变更内容——综合楼

变更内容——综合楼效果图对比

变更内容——地下室

变更内容——住宅立面

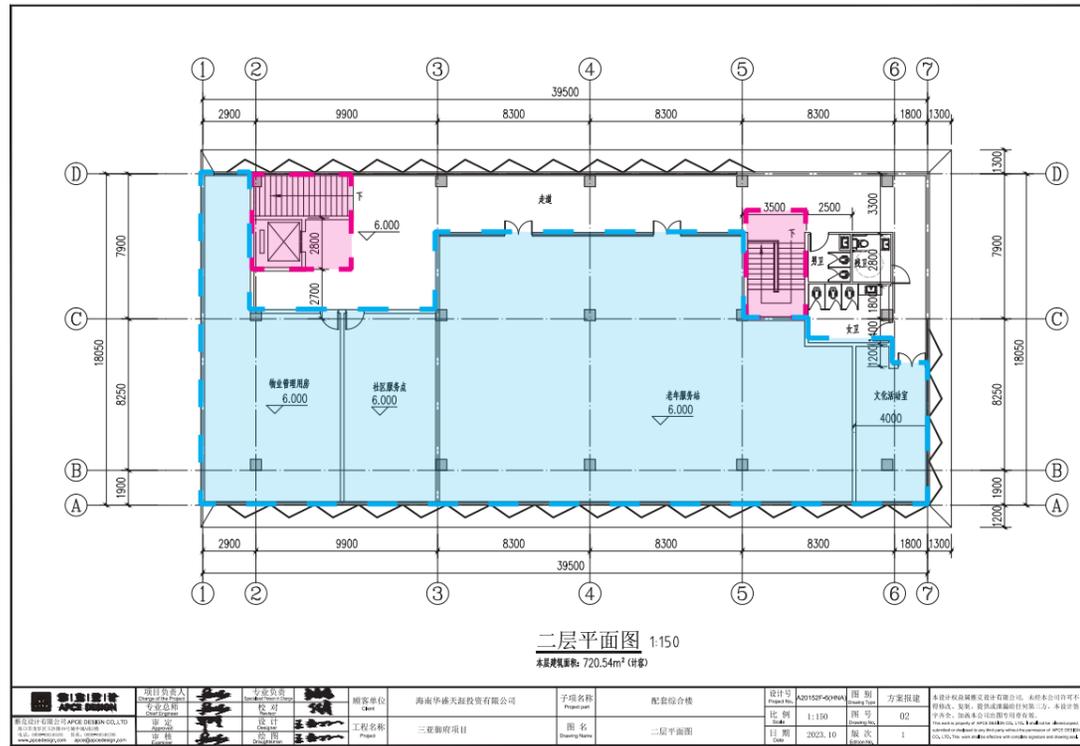
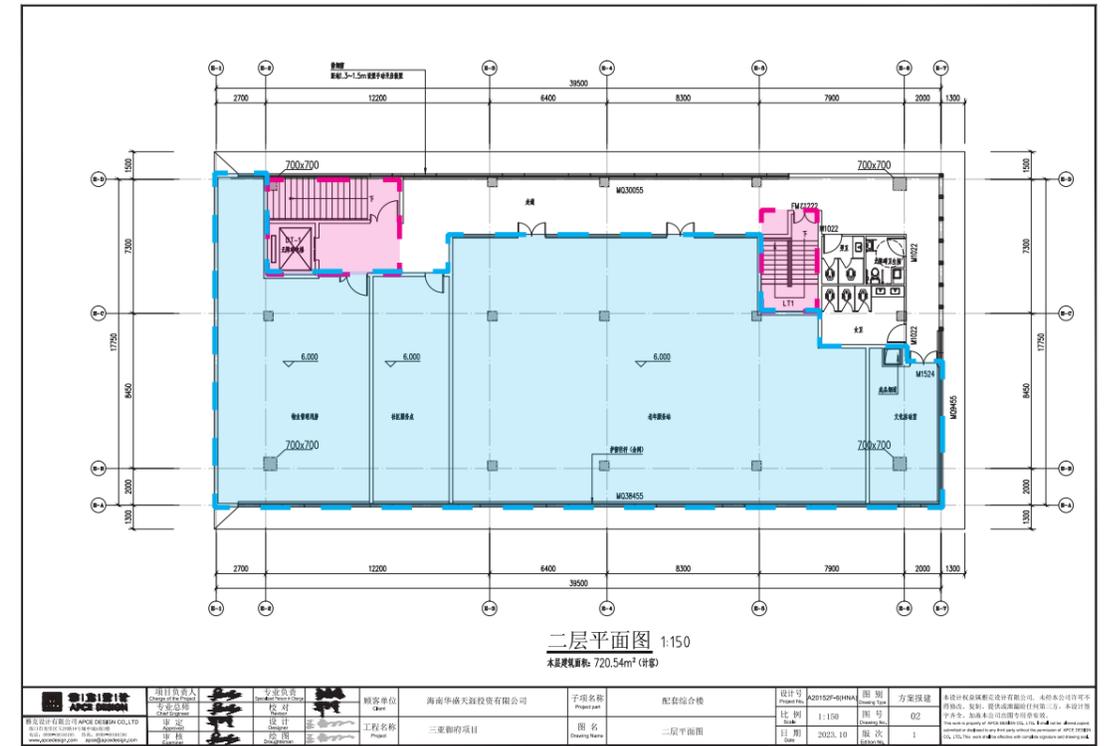
二层的功能面积调整为:

1. 物业管理用房 102.51 m² — — → **123.27 m²**
2. 社区服务点 54.86 m² — — — → **55.03 m²**
3. 文化活动室 33.35 m² — — — → **33.77 m²**
4. 老年服务站 304.04 m² — — → **305.36 m²**

-  变更封闭楼梯间区域
-  二层平面微调区域

二、将配套综合楼二层开敞式楼梯间变更为封闭楼梯间，及二层平面微调。

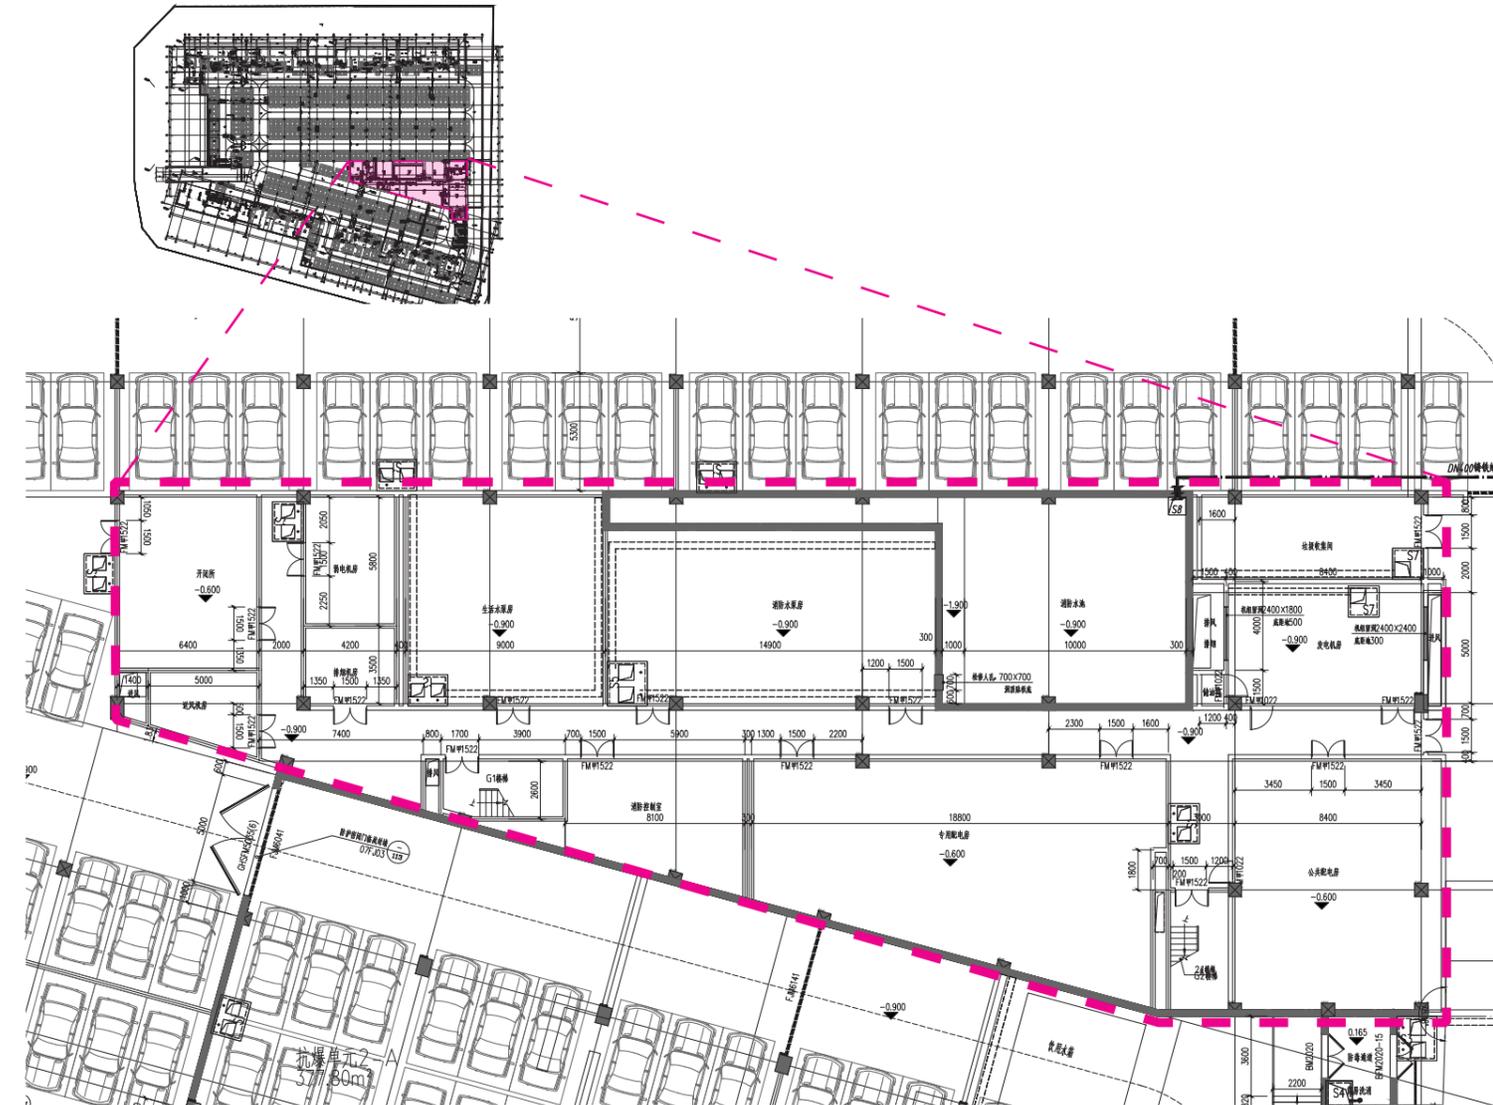
三、优化调整配套综合楼立面造型。

注：均采用可见光反射比不大于 0.16 的玻璃

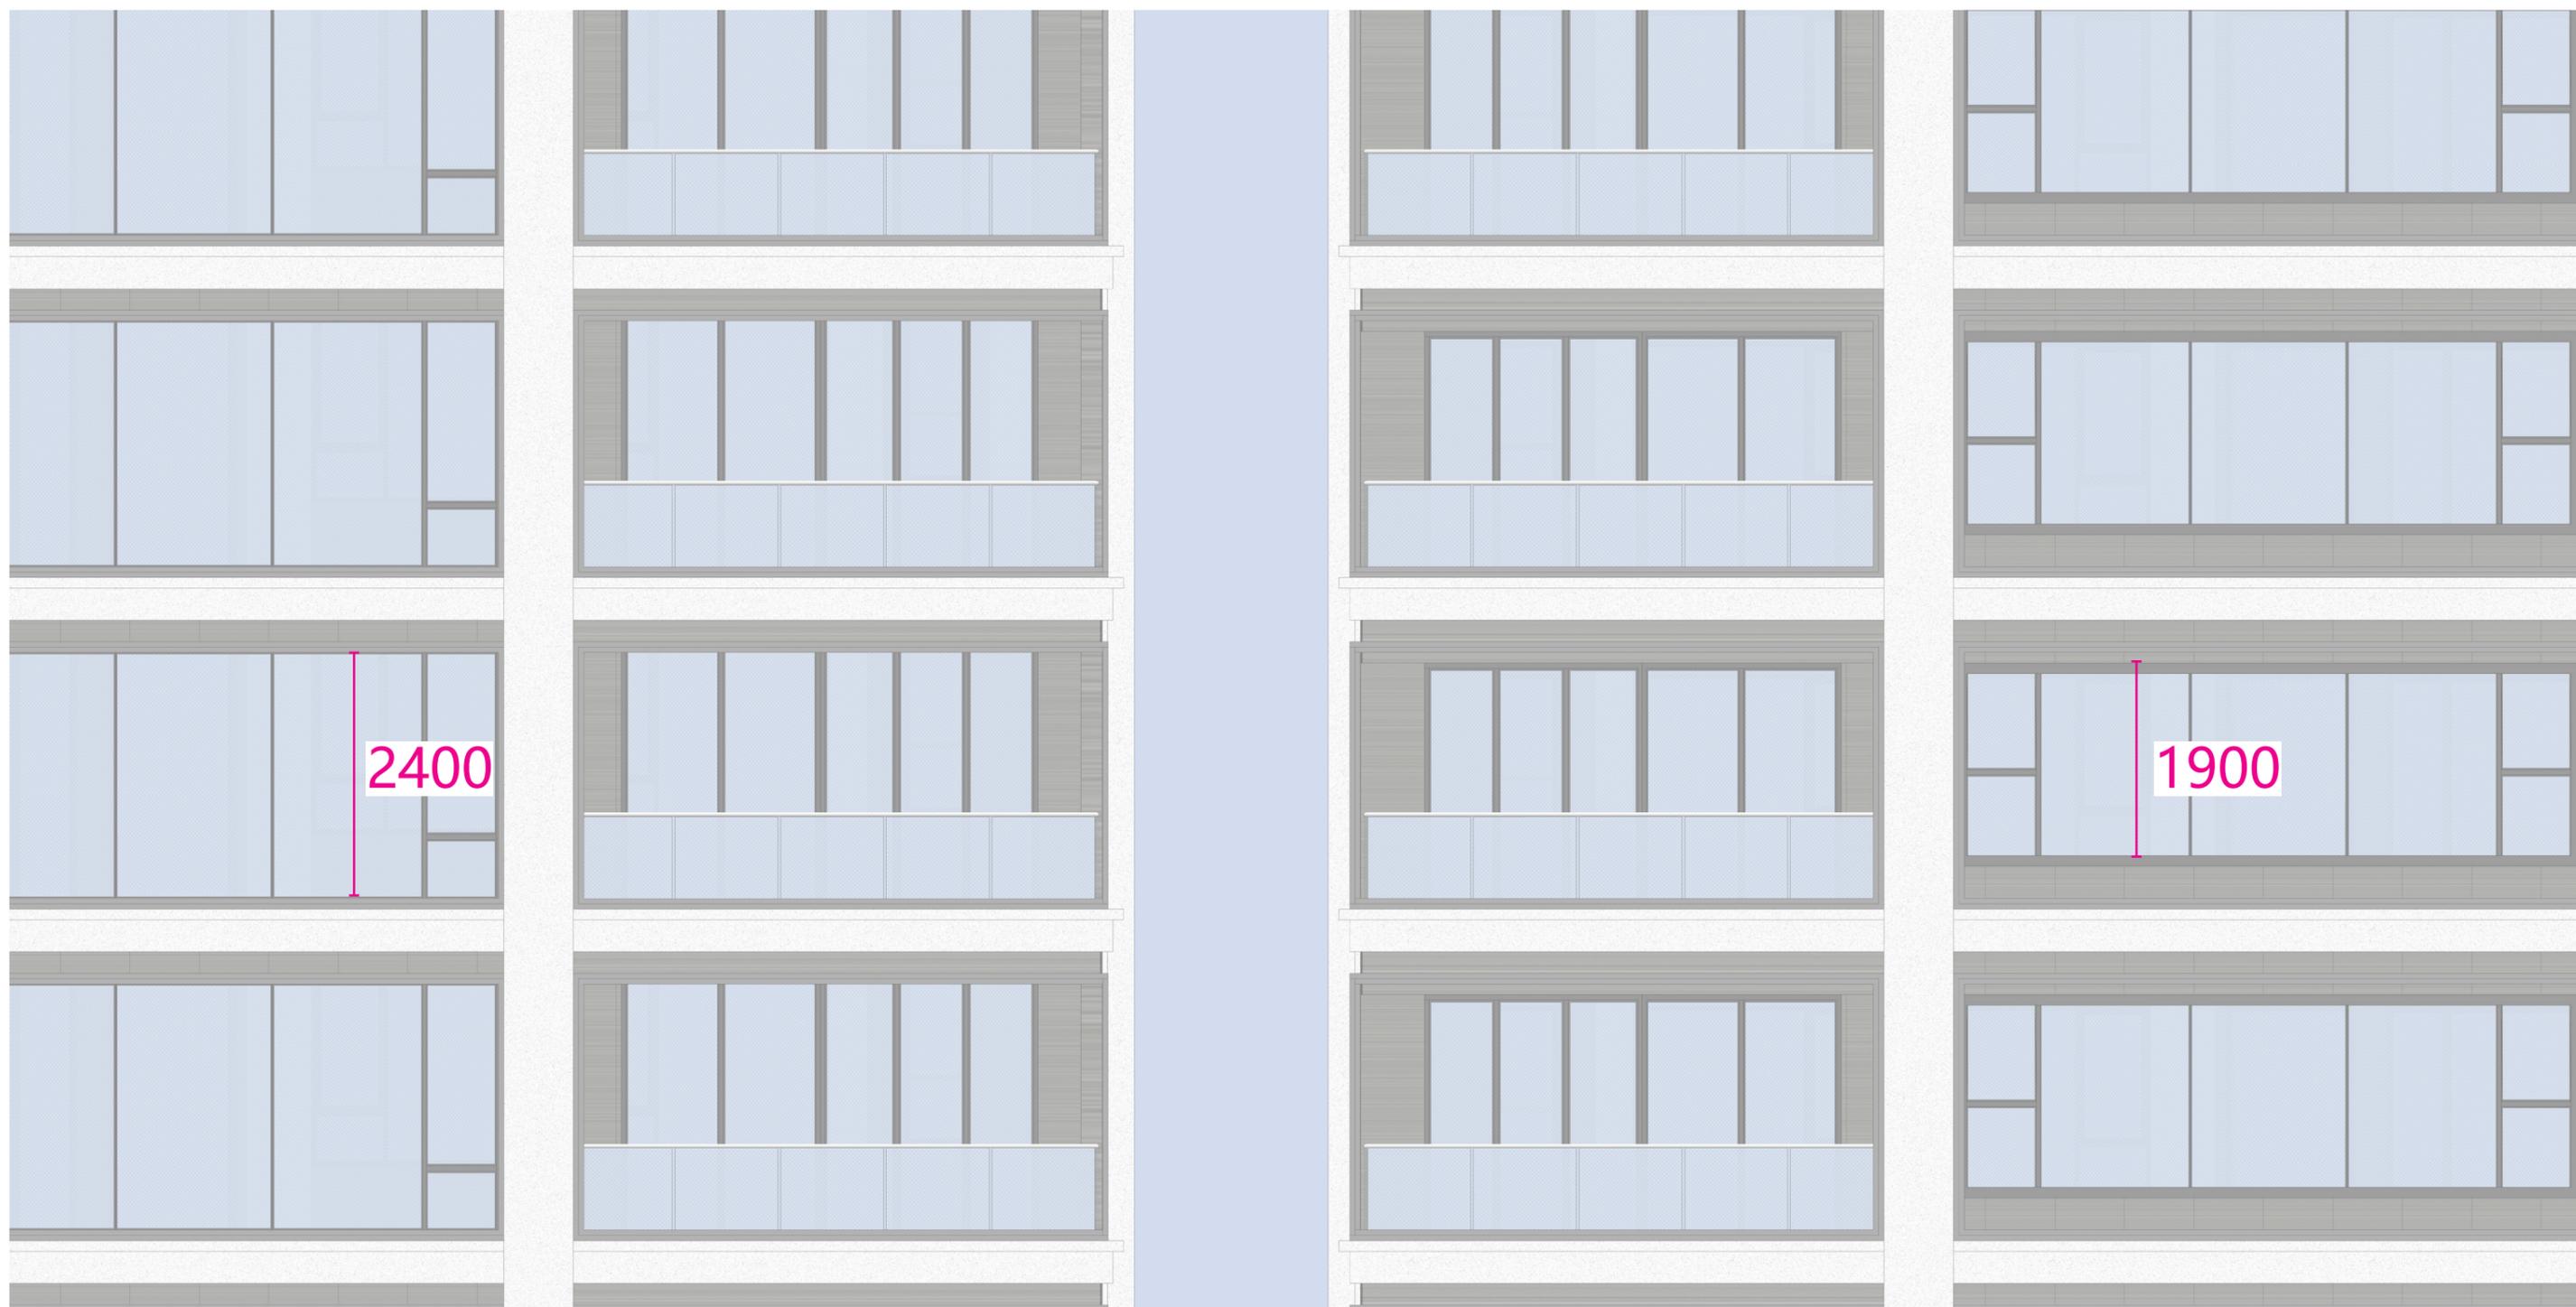
五、优化调整 A、B、C、D# 住宅楼餐、客厅处窗台高度。
